**AVIS RELATIF À LA PROTECTION
CONTRE LES EVENTUELS EFFETS NOCIFS ET NUISANCES
PROVOQUÉS PAR LES RAYONNEMENTS NON IONISANTS
GÉNÉRÉS PAR DES ANTENNES ÉMETTRICES STATIONNAIRES**

Commune : AUBANGE - Exploitant : TELENET GROUP

Référence exploitant : LX6042B

Rapport n° 3304 / 2025

Figure 1 : Vue en plan des lieux de séjour et des points de contrôle

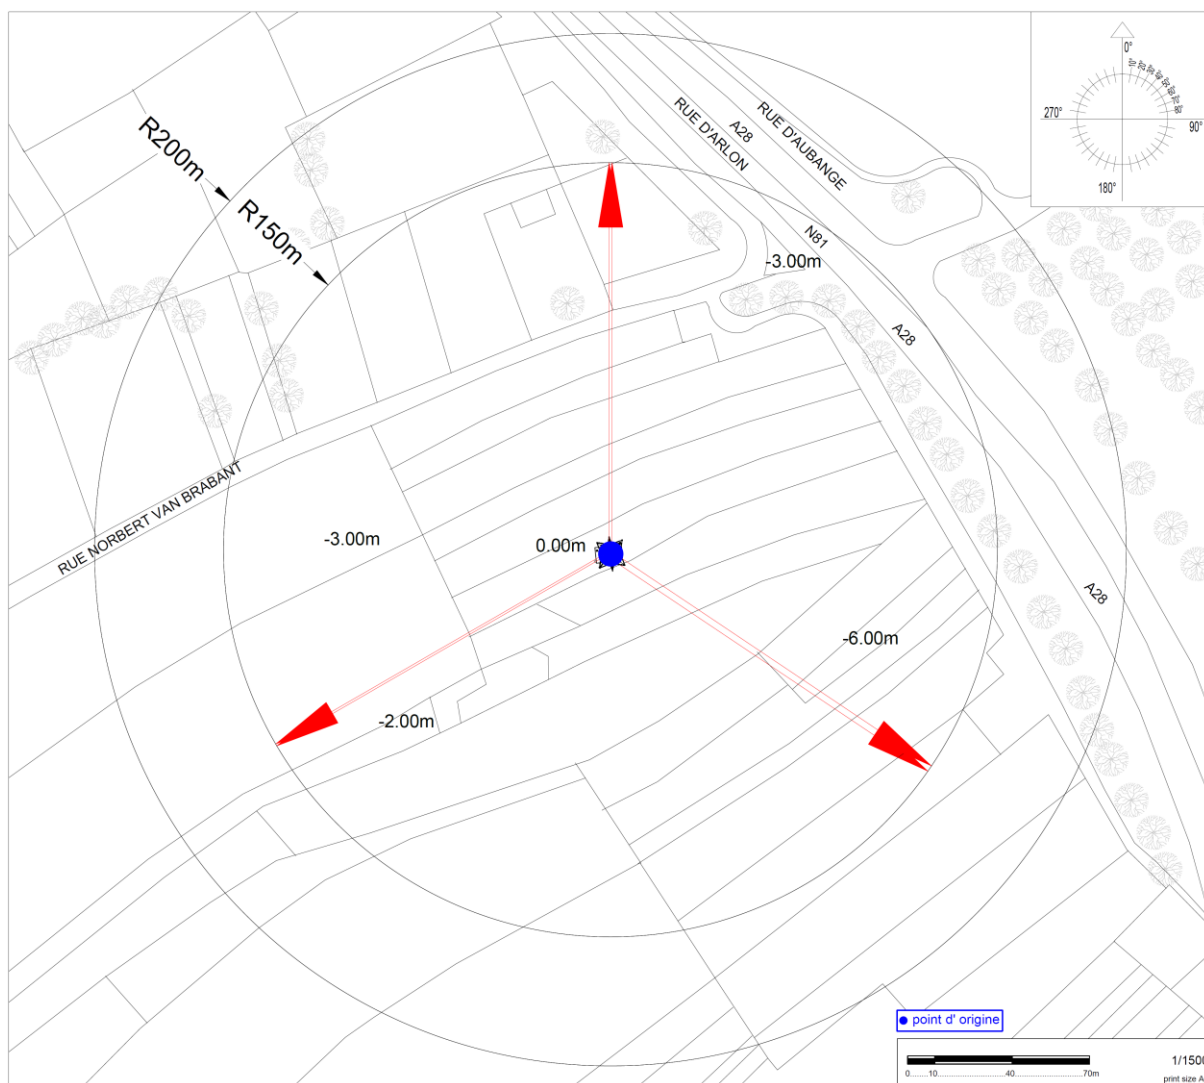
N° point de contrôle	LS	Atténuation (dB)	Indice d'exposition relatif à la limite par installation IE_i
Aucun lieu de séjour ne se trouve dans la zone où la limite d'immission pourrait être atteinte

En ce qui concerne les antennes de l'installation mentionnées dans le tableau 1, la distance maximale à laquelle la limite pourrait être atteinte, à l'extérieur, est égale à 134,0 m. S'il n'y a pas de LS à une distance inférieure, les antennes respectent forcément la limite d'immission.

Dans le cas des LS situés à l'intérieur des bâtiments, une atténuation d'obstacle est prise en compte et il en résulte que la distance maximale à laquelle la limite pourrait être atteinte se réduit à 95,9 m.

Figure 2 : Vue en plan des installations d'antennes dans un rayon de 300 mètres autour de l'installation faisant l'objet de la demande d'avis

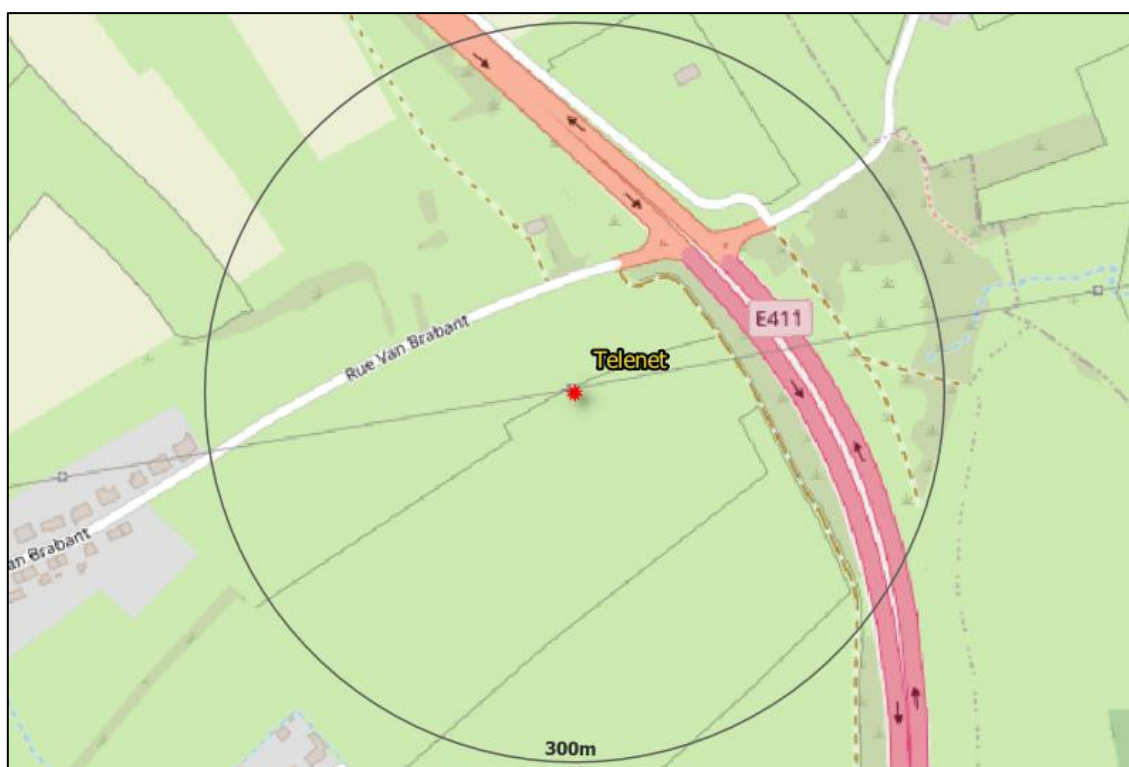
- a) il y a au plus 4 installations d'antennes émettrices stationnaires présentes dans la zone d'évaluation de 300 mètres de rayon représentée dans la figure 2, y inclus l'installation référencée dans le paragraphe 2 : la limite cumulative définie à l'article 4, §2 du décret est nécessairement respectée dans les lieux de séjour à l'intérieur de la zone d'évaluation de 300 mètres de rayon ;

- b) il y a exactement 5 installations d'antennes émettrices stationnaires présentes dans la zone d'évaluation de 300 mètres de rayon représentée dans la figure 2, y inclus l'installation référencée dans le paragraphe 2 et il existe, pour 3 ou 4 de ces installations, un avis attestant le respect de la limite abrogée de 3 V/m : la limite cumulative définie à l'article 4, §2 du décret est nécessairement respectée dans les lieux de séjour à l'intérieur de la zone d'évaluation de 300 mètres de rayon ;

- c) dans tous les autres cas, il a été vérifié que la limite cumulative définie à l'article 4, §2 du décret n'est pas dépassée dans les lieux de séjour sur base du nombre d'installations localisées dans la zone d'évaluation de 300 mètres de rayon représentée dans la figure 2, de leur localisation ainsi que des données inscrites dans la figure 1 et au paragraphe 4 du présent avis et dans les avis attestant le respect de la limite par installation ou de la limite abrogée de 3 V/m relatifs aux autres installations reprises dans la figure 2.

Compte tenu des considérations ci-dessus, il apparaît que l'intensité du rayonnement électromagnétique généré, dans les lieux de séjour situés dans un rayon de 300 mètres autour de l'installation référencée dans le paragraphe 2, par l'ensemble des antennes émettrices stationnaires de l'ensemble des exploitants du même site d'antennes émettrices stationnaires respecte la limite fixée à l'article 4, § 2 du décret.
